BOLLETTINO UFFICIALE

DELIBERAZIONE DELLA GIUNTA REGIONALE 20 gennaio 2014, n. 9

CANOSA DI PUGLIA (BT) - Piano Urbanistico Generale. Attestazione di compatibilità ai sensi dell'art.11 della L.r. n.20/2001.

D.Lgs 152/2006 e ss.mm.ii. - Aggiornamento parere di Valutazione di Impatto Ambientale - Trans Adriatic Pipeline - Gasdotto Albania- Italia - Proponente: Trans Adriatic Pipeline AG.

Figura 1 Ambiti Territoriali Estesi del PUTT-P in riferimento al progetto della TAP

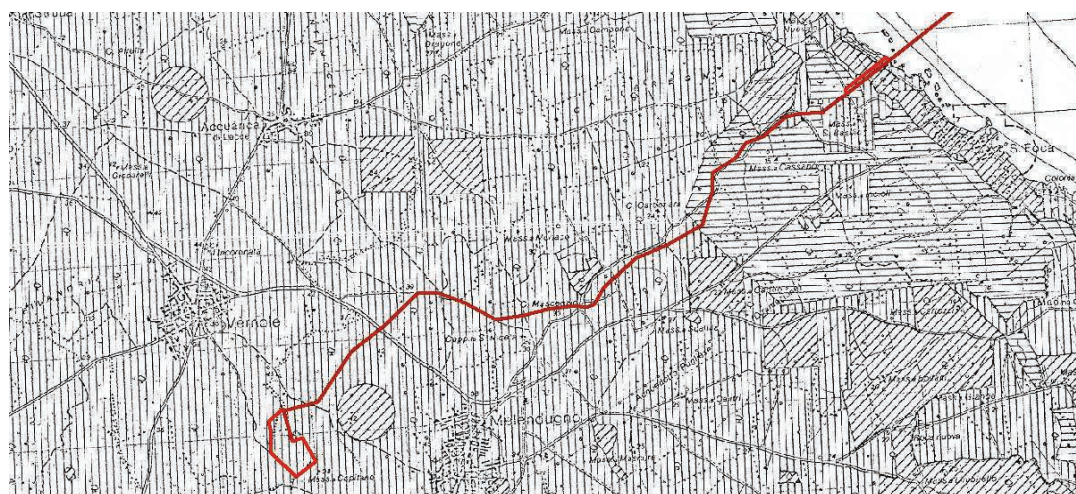
In merito ciò la realizzazione di tale intervento non ottempera a quanto sancito dai commi 1.2, 1.3, e 1.4 dell'art.2.02 delle Norme Tecniche di Attuazione del PUTT/P, in quanto la realizzazione del primo tratto con il punto d'approdo e relativo microtunnel del gasdotto ricade quasi totalmente in Ambito Territoriale Esteso di tipo "B" di valore "rilevante".
